第5回
新たな管理型産業廃棄物最終処分場施設整備専門委員会

令和5年12月
高知県、（公財）エコサイクル高知

説明事項

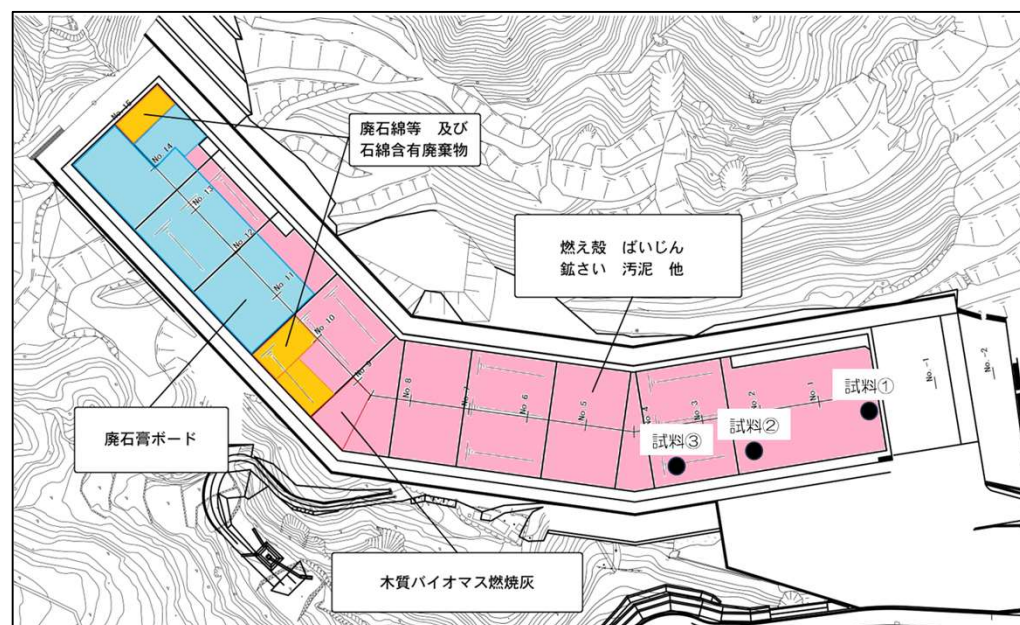
- ・ カラム試験のpHの結果について、現行施設の浸出水の水質を踏まえて、**空気を入れた条件下での試験方法を検討**する等、検討を継続していくこと。

- カラム試験または模擬埋立試験では、空気流入速度等の設定が困難であり、実際の処分場における**深度方向（とくに中層部）の空気流入下の条件の再現は困難である。**
- **このため、追加試験の実施は見送ることとする。**

- 空気流入下での追加試験については、実際の処分場における空気流入下の条件の再現が困難であるため、追加試験の実施は見送ることとする。
- 現行施設における浸出水水質の測定結果を踏まえると、新処分場においても、施設構造（準好気性埋立構造及び機器による自動散水）及び埋め立てられる廃棄物は同様であるため、現行施設と同じく、浸出水のpHは中性化すると考えられる。
- 加えて、新処分場は透水性の高い礫での中間覆土の施工、セル方式での埋立といった方法により、現行施設より空気流入範囲が拡大されるような措置も講じている。
- 具体的な埋立方法や散水強度等については、引き続き、「管理・運営マニュアル」の策定を進め、定めていく。

スレーキングの発生状況

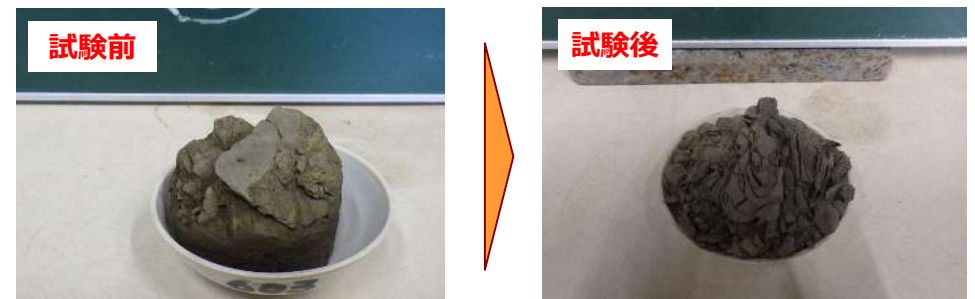
- 新処分場の南側斜面を1:0.8勾配で掘削後2～3日で表層崩壊が生じたため、1:1.5勾配で再掘削を行ったが5日で表層崩壊。（R5.2～3月中旬）
- 主な原因はスレーキング（土塊が細粒化する現象）が発生し、斜面勾配を維持できなかったため。
- 室内試験によるスレーキングの判定では、掘削してからスレーキングが発生するまでの変位時間の予測は困難。
- 今回の場合、掘削後数日でスレーキングが発生していることから、法枠工等の対策工事を行う時間が確保出来ないため「安定勾配の確保」を選定する。
- また、安定勾配の確保に加え、斜面表層部では、重力の影響で長期間ゆっくりとした速度で下方に移動、変形する現象「重力性変形」や、雨水による浸食がみられるため、表層対策についても検討する。

- (1) 道路土工-切土工・斜面安定工指針に基づき検討し、1:2.0勾配が適正勾配となる。
- (2) 隣接し、地質が類似している工事用道路では、1:2.0斜面勾配で安定している。
- (3) これらのことから、斜面の**安定勾配を1:2.0勾配**とする。
- (4) 埋立地内斜面部については、分水嶺に影響しないため、S=1:1.45で掘削後、改良土盛土で補強し、S=1:0.8の勾配に戻す。
- (5) なお、地震時安全率については、L2地震動を用いた道路土工-盛土工指針の計算式（修正フェリニウ法）による安定解析では、「1.0」以上必要に対して「1.132」となり、現在から将来にわたって当該地点で考えられる最大級の強さをもつ地震動で損傷を受けない安全率となる。
- (6) また、安定勾配の確保に加え、斜面の表層部では「**重力性変形**」や、雨水による浸食がみられるため、表層対策を選定するとともに、当面の間、南側斜面、工事用道路ともに斜面観測を行っていく。

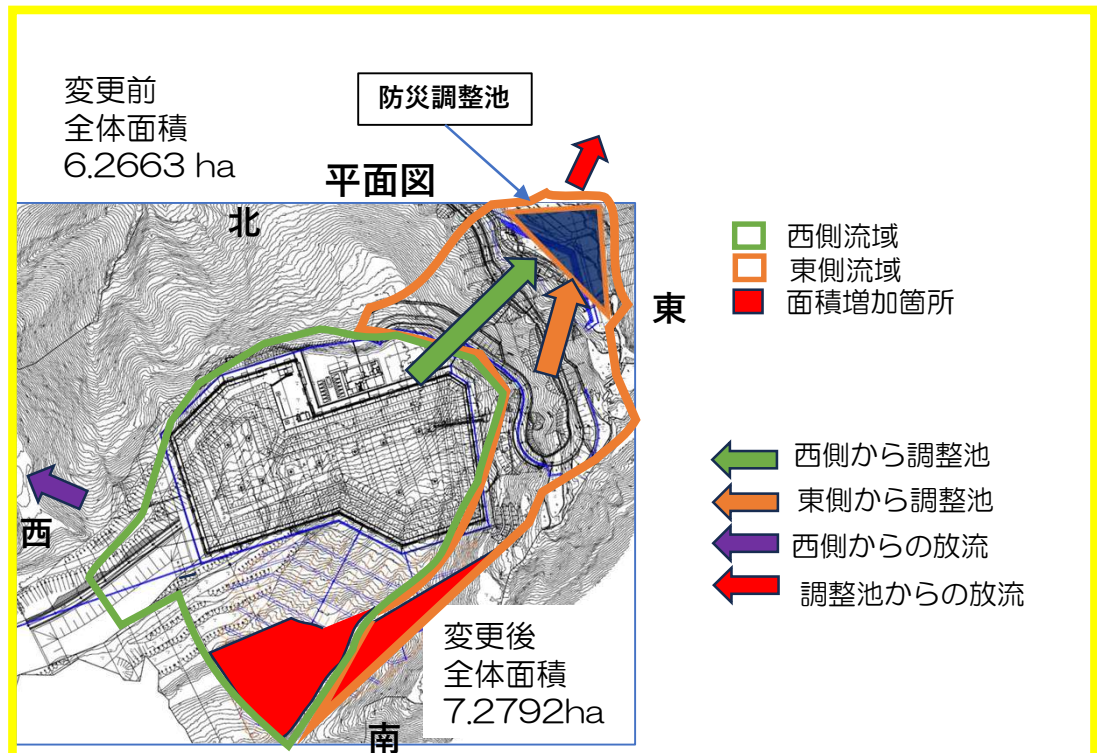
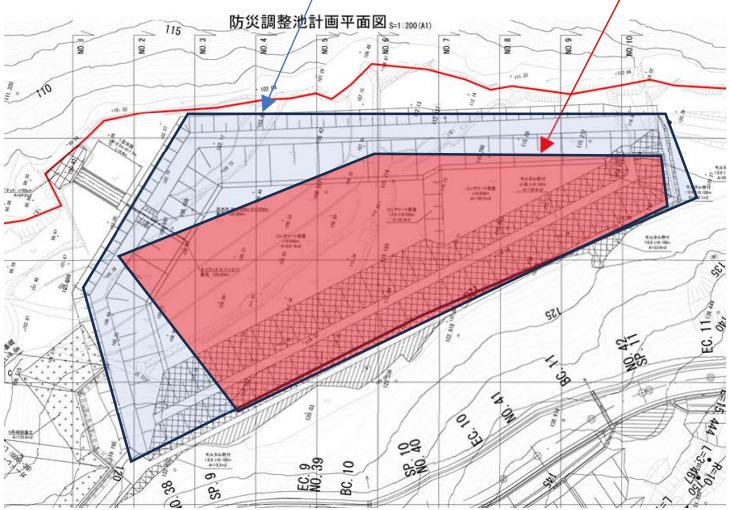
○ 斜面の緩勾配化により、施工範囲が拡大し、雨水の流出量が増えるため、施工前の流出量を上限とした放流量の調整方法を検討する。

- 発注時設計では、西側流域からの放流先が私有地であったため、西側流域の流出量を東側流域にある調整池に流出先を変更し、全ての流出量を調整量としていた。
- 見直し設計では、寄付により、西側周辺の私有地が財団所有地となったことから、西側流域への降雨量の60%を西側に放流を行うことで、調整量を抑える。

現在の設計断面図

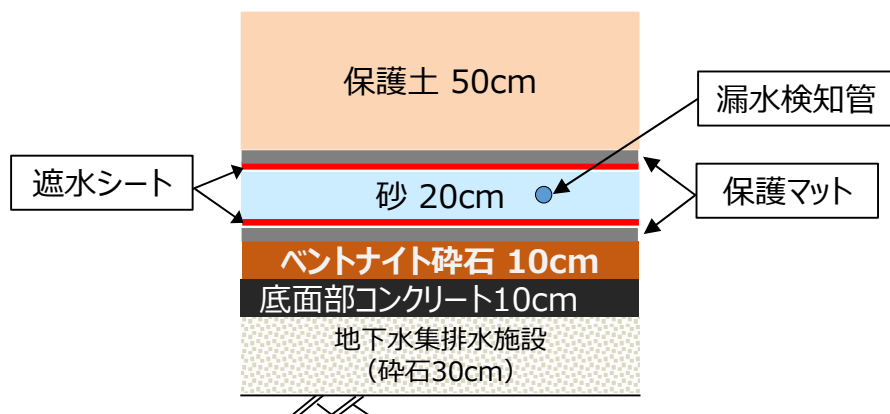
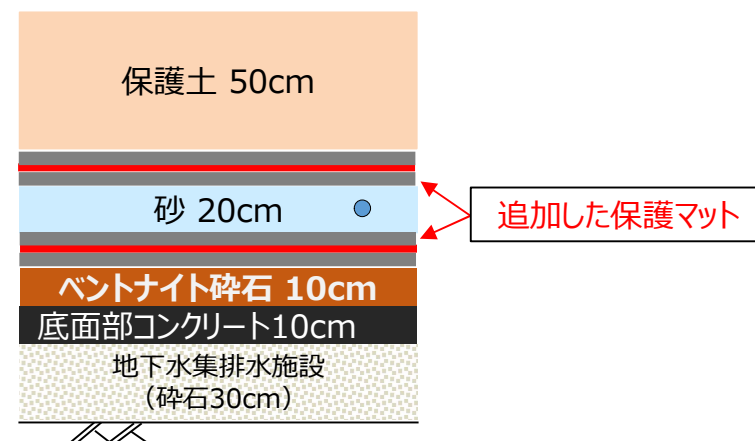
- 「廃棄物最終処分場 遮水システムハンドブック（特定非営利活動法人最終処分場技術システム研究協会著）P61」では、中間保護材の設置目的として、埋立作業用車両の走行または作業による衝撃その他の負荷によりシートが損傷することを防ぐため、「**遮水シートに直接接触しないよう保護マットを使用することが望ましい**」との参考となる記載がある。
- 一方、現在の設計では、漏水検知システム（漏水検知管）を保護するために必要となる**中間層（砂：20cm）と遮水シートは直接接触**している。
- また、他県の事例では、底盤遮水工の中間保護土と遮水シートの間には、保護マットが設置されている。

- 工事施工時や開業後の埋立作業での重機稼働による**遮水シートの損傷リスクを最大限排除**するため、**中間層と遮水シートとの間にも保護マットを設置**する。
- なお、設置する保護マットについて、接地面はベントナイト碎石や廃棄物等よりも粒径の細かい砂の表面であり、耐貫通抵抗性までは求められないことから、**最終処分場で使用されている中で最も経済的となる1,000g/ m²を採用**する。
